针对近期有分部反馈GC、H、E、A3等柜机机型由于进风格栅位置磁铁较小导致空调进风格栅与出风框位置配合间隙较大的现象，特做售后维修操作指引：

中国营销总部售后管理部

2012-5-3

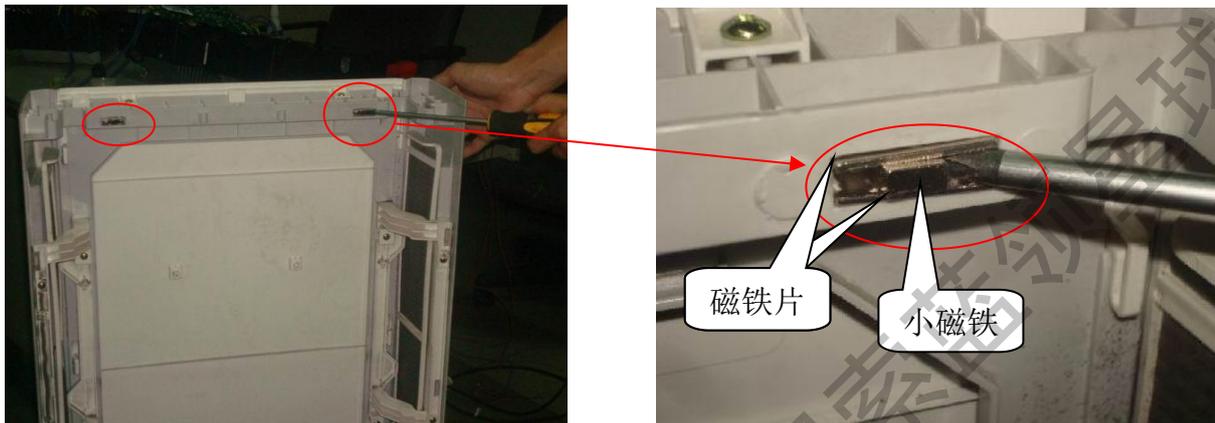
1、取下空调进风格栅，使用口径较小的螺丝刀将进风格栅内侧顶部磁铁槽中的两块小磁铁取出，如下图所示：

2、将进风格栅上原有的两个磁铁片放入磁铁槽中后并分开（注意：操作过程中请将进风格栅放置到干净的纸皮或者柔软的物料上面，避免操作过程中划伤进风格栅表面），具体如下图所示：

3、将新申请的大磁铁（编码：201243300053）放入到磁铁槽中，并将大磁铁卡在两块磁铁片中间，如下图所示：

4、装回整改后的进风格栅部件，确认空调进风格栅与出风框之间间隙是否得到改善。  
特此指引！
